**RESPUESTA2 OBSERVACIONES TÉRMINOS DE REFERENCIA
INVITACIÓN PÚBLICA VA-027-2023**

Objeto: *Compra, transporte, instalación y puesta a punto de mobiliario, completamente nuevo, y todo lo necesario para su correcto funcionamiento, mediante precios unitarios no reajustables, para las oficinas y aulas de la nueva planta física de la Facultad Nacional de Salud Pública bloque 33, localizado entre la Calle Moore y Carrera Bolívar, de acuerdo con los diseños, especificaciones técnicas entregadas por la Universidad y la propuesta comercial entregada por el contratista.*

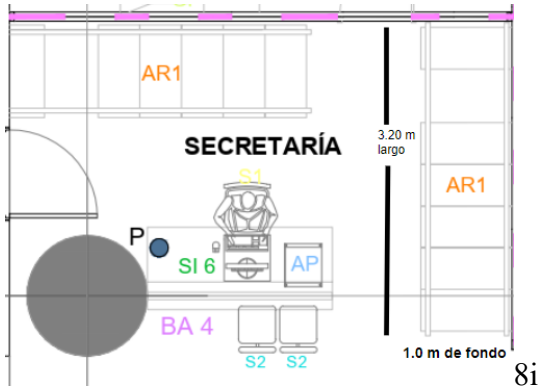
Según planos los archivos son de diferente medida 1 tiene 6 UDC o estantes El otro tiene 7 UDC o estantes

Ambos se cotizan de 3.20?

A que se refiere 1.00 de ancho? Es el fondo? Este 1.00 incluye parales y acabados ya que el entrepaño es de 0.90?

RESPUESTA: *En el plano ambos tienen 6 módulos y un espacio que es el pasillo de consulta, es decir que tienen la misma medida.*

RESPUESTA: *Sí, la medida es de 3.20 m de largo x 1.0m de profundidad x 2.10 m de altura*

RESPUESTA: Para mayor claridad en las medidas. Ver imagen de referencia.

Imagen de referencia, la silla debe ser sin brazos:

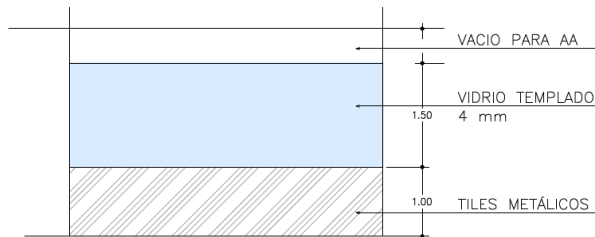
1. Respecto a la ficha técnica numeral 5 ITEM 5.4:

Solicitamos muy respetuosamente, se coloque en la ficha técnica y descripción de la Actividad (del formato de propuesta económica): “Silla plástica 360° con características similares a...”, ya que de no hacerlo estarían sesgando la oportunidad de participación a marcas o fabricas con características similares, que cumplen el estándar de Salud Ocupacional, que tienen características superiores a la propuesta por Ustedes en el presente proceso en ASUNTO y dirigiendo la oferta a marcas específicas de las Empresas MUMA con el modelo Icons Plus y a la Empresa Kassani Diseños SAS con el modelo CRICK; adicionalmente estarían perjudicando seriamente a todos los proponentes del presente proceso diferentes a los mencionados anteriormente, ya que es un ITEM sensible para la oferta económica por su alto valor y una cantidad bastante grande.

RESPUESTA: Se aclara la especificación en el ítem 54 y se solicita incluir la silla 360 + Ficha técnica, como parte de la muestra física. Ver adendal.

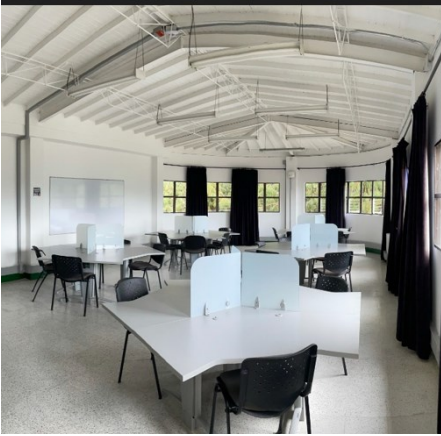
9 La mesa M5 de 1.80x.90 necesita conectividad? Y que debe contener?

RESPUESTA: La Mesa M5 lleva debe llevar conectividad, se modifica el anexo 0_2_Formato_VA-027-2023 Ver adenda1
